# 改善箇所説明図

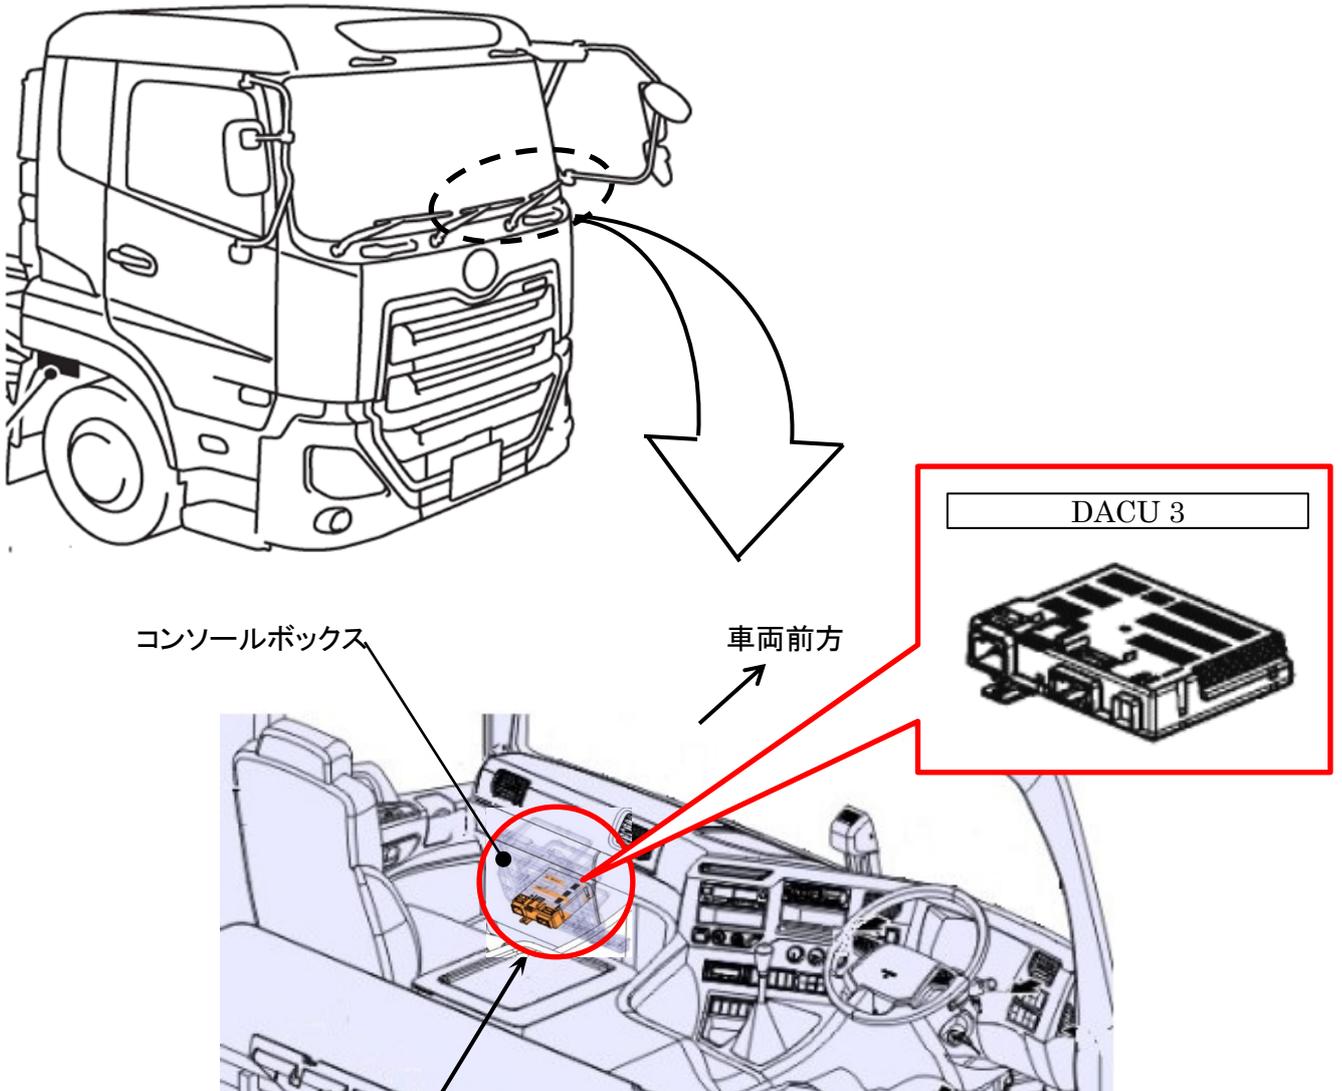
## 基準不適合発生箇所

電子制御操舵装置（UDAS）搭載の車線変更支援機能（LCS：レーンチェンジサポート）装備車両において、運転者補助制御ユニット（DACU）のプログラム設定が不適切なため、LCSが左側方車両を検知した状態で方向指示器を操作しても車線逸脱抑制機能（LDP）および車線逸脱警報装置（LDWS）が無効化されない。そのため、左車線からはみ出しそうになるとLDPは警報音と操舵介入が作動し、LDWSは警告灯の点滅とブザーが吹鳴する。

## 改善措置の内容

全車両、運転者支援制御ユニットの制御プログラムを対策プログラムに書き換える。

注：  は、措置する部品を示す。

識別：作業完了車には、助手席側ステップ部VINプレート右辺中央部に緑色ペイントを塗布する。
